Beschlussvorlage

01/2015/0309

5. Änderung des Bebauungsplanes Molkereistraße

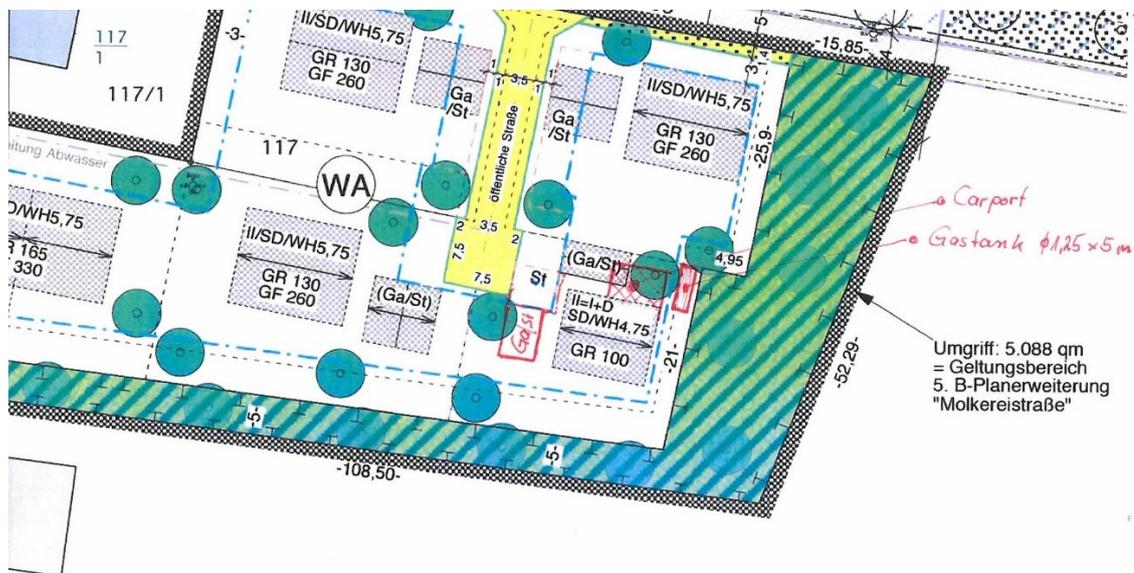
„wie im Anhang zu sehen; wünschen wir am Bebauungsplan Molkereistraße folgende Änderungen:

- Garage
- Stellplatz vor der Garage vergrößern
- Dachverlängerung des Wohnhauses
- Gastank an die Grundstücksgrenze

- 1) zur Verlegung des Stellplatzes auf die Südseite des Wendehammers:
 - keine Einwendungen, liegt innerhalb der Baugrenzen und ist allgemein zulässig;
 - im Gegenzug: Entfall der St-Fläche auf der Westseite
- 2) zur Garage:
 - im Bereich der verlegten Garage (innerhalb der Baugrenzen) entfällt noch der dargestellte Baum
- 3) zum Gastank:
 - Der Gastank kann mit einer textlichen Regelung, allgemein gültig im Bebauungsplan, legitimiert werden (Fläche ca. 7,50 qm (zul.: ca. 10 qm als Nebenanlage)

Alle dargestellten Baukörper sind lediglich unverbindliche Vorschläge; maßgeblich allein sind die Baugrenzen - und wo festgesetzt - die Flächen für Ga/St; innerhalb der Baugrenzen sind St/Ga immer allgemein zulässig.

Den Wünschen der Bauherren wird Rechnung getragen. Die Vorschläge der Ehegatten Gast sind in der Planung zu berücksichtigen.
